Projekt:
EIS 2
Neubau Hochhaus und Riegel

Zeichnung:
Ausführungsplanung
Grundriss 2.Untergeschoss
Riegel Abschnitt 1

Datum	28.09.2023	Maßstab	1:50
gez. DN/Pa	bearb. Pa	Plangröße	1300 x 841
Plan- und Datei-Nr.	23026 EIS2 5_AR_RIE_GR_UG2-1_5112_P_12

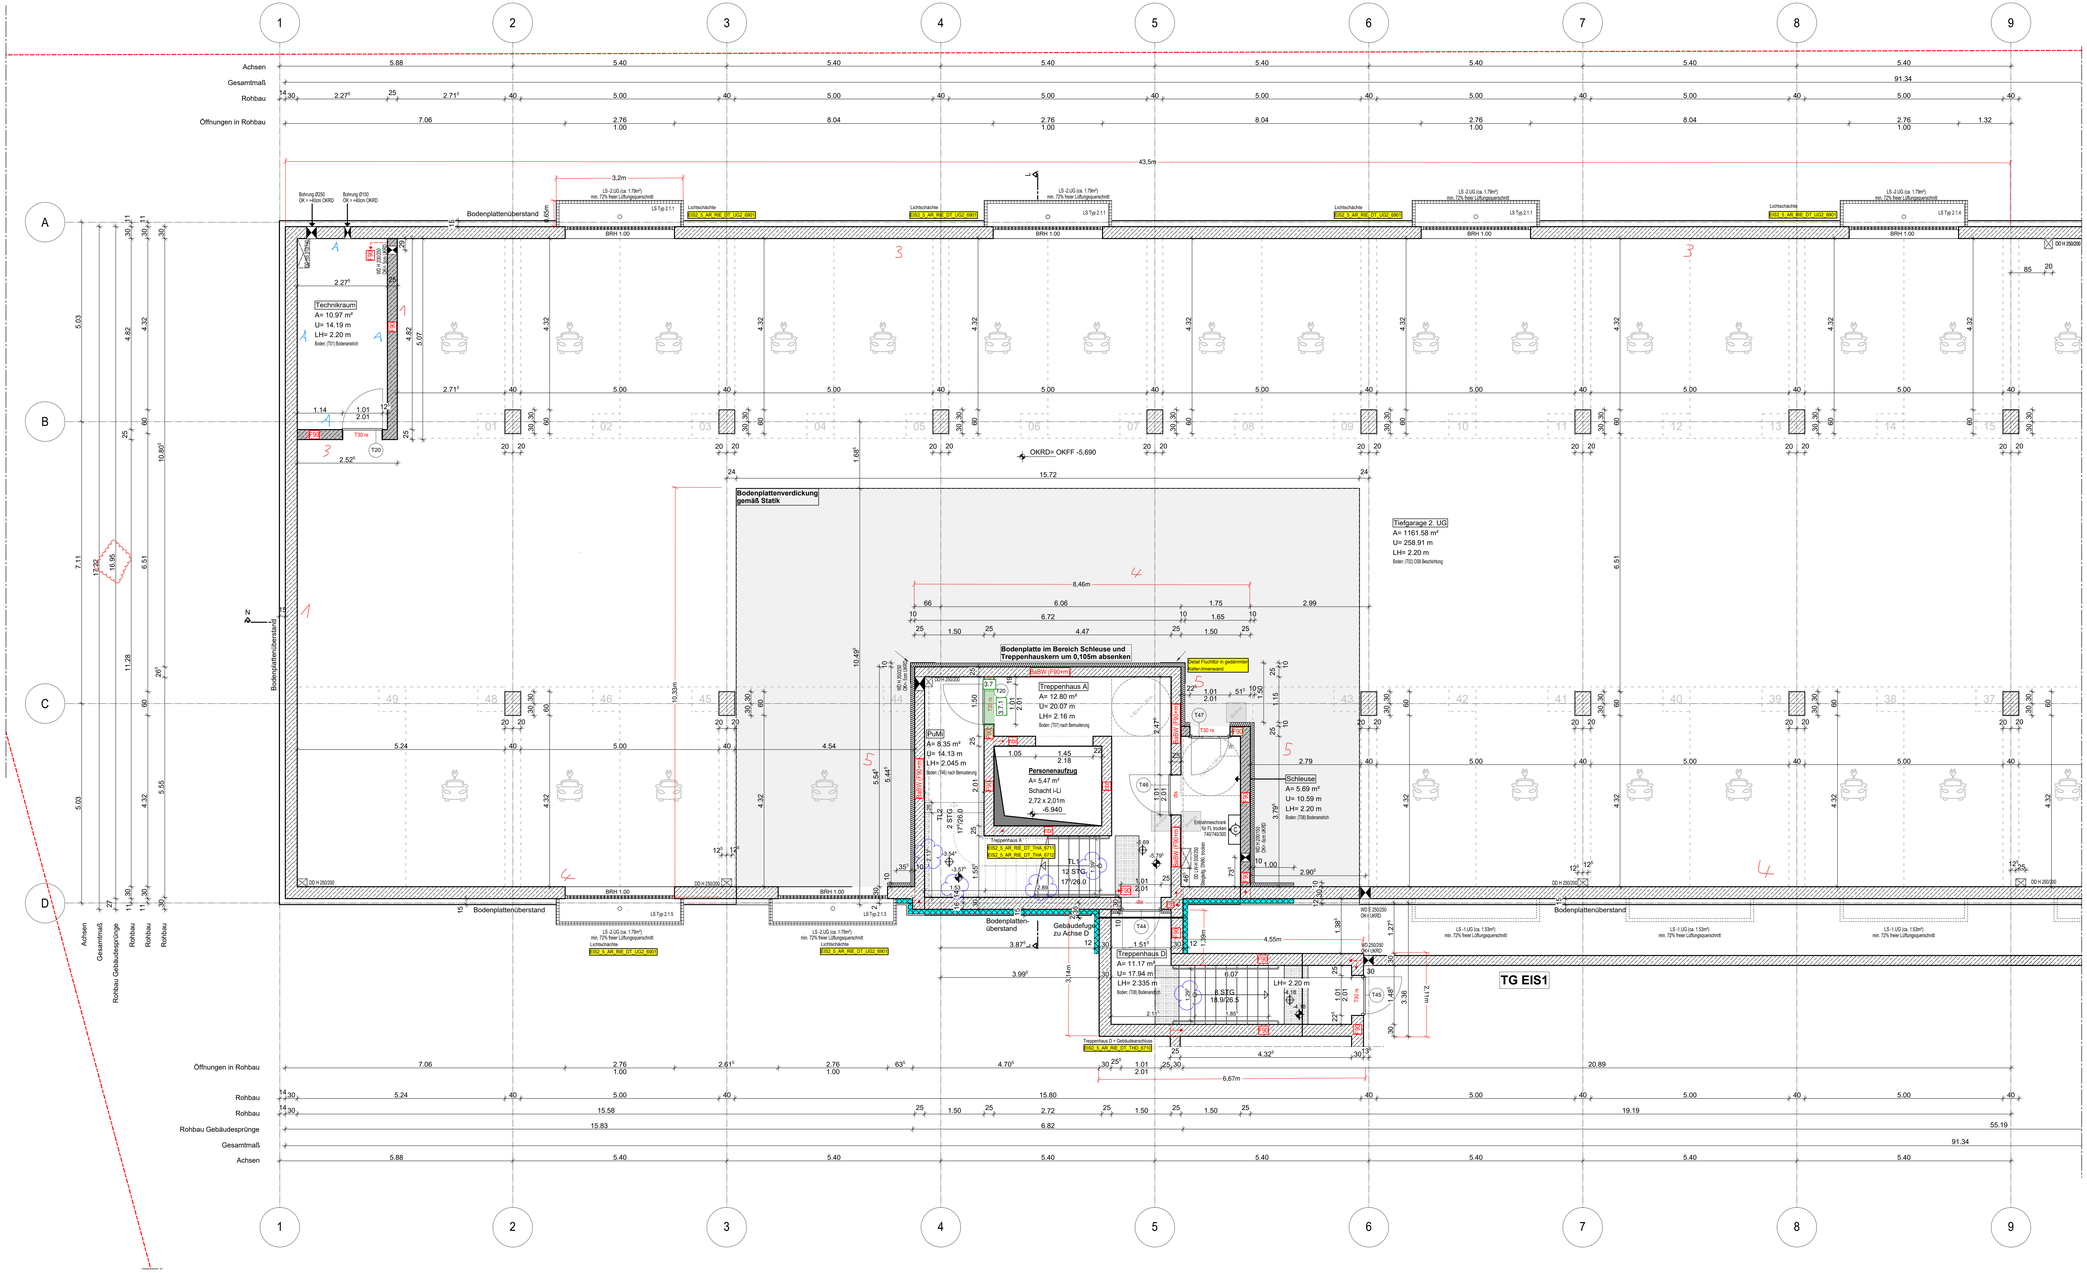
Hinweis:
Alle Tür- und Fensternummer sind vergeben
Barrierefreie Fläche eingetragen
Heizkörper eingetragen
takierte Fläche für Sehbehinderte im TRH eingetragen gem. Detail
Blaue Revisionswolken:
Maßkette TRH ergänzt

RTW geht aktuell nicht davon aus, dass der Nachweis der natürlichen Be- und Entlüftung - auch das in den End-Bereichen der TG wo keine Fenster vorhanden sind der spätere CO2-Nachweis bei Nutzungsaufnahme wirklich funktioniert -> „Sackbereiche". Das vorliegende Lüftungskonzept sieht RTW als nicht ausreichend an (besonders im 2.UG, wo das Rolltor mit Gitter fehlt). RTW hat bis jetzt keinen Nachweis der freien Lüftungsquerschnitte auch durch Abminderung der Fenstergitter um 35% durch einen Sachverständigen (z.B. TPG Lehmann) gesehen. Ggf. kann man bei den Endsäcken der TG haustechnisch durch einen jetzt schon geplanten elektrischen Anschluss an der Decke (ist nur ein Kabel) für einen CO2-Ventilator mit Sensor vorbeugen, falls der CO2-Nachweis später hier nicht funktioniert.
Das müsste aber der Sachverständige beraten/ vorbeugend prüfen.
RTW konnte dies nicht mit dem TGA Planer LPH5 abstimmen (bis dato keine Beauftragung durch den Bauherrn).
